**AVIS RELATIF À LA PROTECTION
CONTRE LES EVENTUELS EFFETS NOCIFS ET NUISANCES
PROVOQUÉS PAR LES RAYONNEMENTS NON IONISANTS
GÉNÉRÉS PAR DES ANTENNES ÉMETTRICES STATIONNAIRES**

Commune : ERQUELINNES - Exploitant : ORANGE

Rapport n° 3529 / 2024

Figure 2 : Vue en plan des installations d'antennes dans un rayon de 300 mètres autour de l'installation faisant l'objet de la demande d'avis

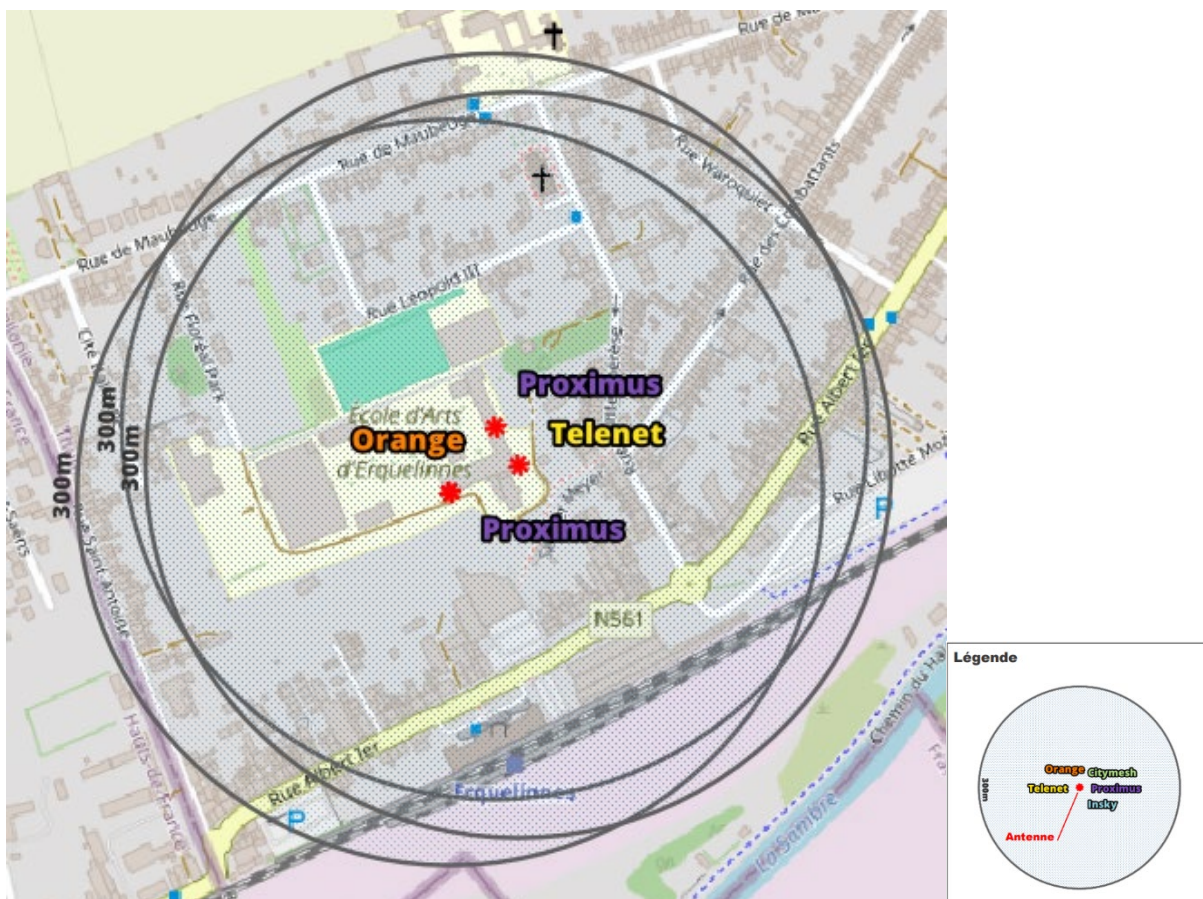
Le plan en projection verticale de la figure 2 indique la localisation des installations d'antennes émettrices stationnaires visées par le décret et situées dans un rayon de 300 mètres autour de l'installation référencée dans le paragraphe 2 et localisée au centre du cercle. Les données de localisation de ces antennes et les avis correspondant sont accessibles via le cadastre en ligne des antennes émettrices stationnaires⁸. Les installations prises en compte dans l'évaluation du respect de la limite cumulative sont les installations d'antennes émettrices déclarées en service par l'exploitant à la date du présent avis, à l'exception de l'installation référencée dans le paragraphe 2 et éventuellement d'autres installations ayant fait l'objet d'une demande d'avis à la même date et qui sont situées à l'intérieur de la zone de 300 mètres de rayon.

- il y a au plus 4 installations d'antennes émettrices stationnaires présentes dans la zone d'évaluation de 300 mètres de rayon représentée dans la figure 2, y inclus l'installation

référéncée dans le paragraphe 2 : la limite cumulative définie à l'article 4, §2 du décret est nécessairement respectée dans les lieux de séjour à l'intérieur de la zone d'évaluation de 300 mètres de rayon ;

- b) il y a exactement 5 installations d'antennes émettrices stationnaires présentes dans la zone d'évaluation de 300 mètres de rayon représentée dans la figure 2, y inclus l'installation référéncée dans le paragraphe 2 et il existe, pour 3 ou 4 de ces installations, un avis attestant le respect de la limite abrogée de 3 V/m : la limite cumulative définie à l'article 4, §2 du décret est nécessairement respectée dans les lieux de séjour à l'intérieur de la zone d'évaluation de 300 mètres de rayon ;

- c) dans tous les autres cas, il a été vérifié que la limite cumulative définie à l'article 4, §2 du décret n'est pas dépassée dans les lieux de séjour sur base du nombre d'installations localisées dans la zone d'évaluation de 300 mètres de rayon représentée dans la figure 2, de leur localisation ainsi que des données inscrites dans la figure 1 et au paragraphe 4 du présent avis et dans les avis attestant le respect de la limite par installation ou de la limite abrogée de 3 V/m relatifs aux autres installations reprises dans la figure 2.

Compte tenu des considérations ci-dessus, il apparaît que l'intensité du rayonnement électromagnétique généré, dans les lieux de séjour situés dans un rayon de 300 mètres autour de l'installation référéncée dans le paragraphe 2, par l'ensemble des antennes émettrices stationnaires de l'ensemble des exploitants du même site d'antennes émettrices stationnaires respecte la limite fixée à l'article 4, § 2 du décret.
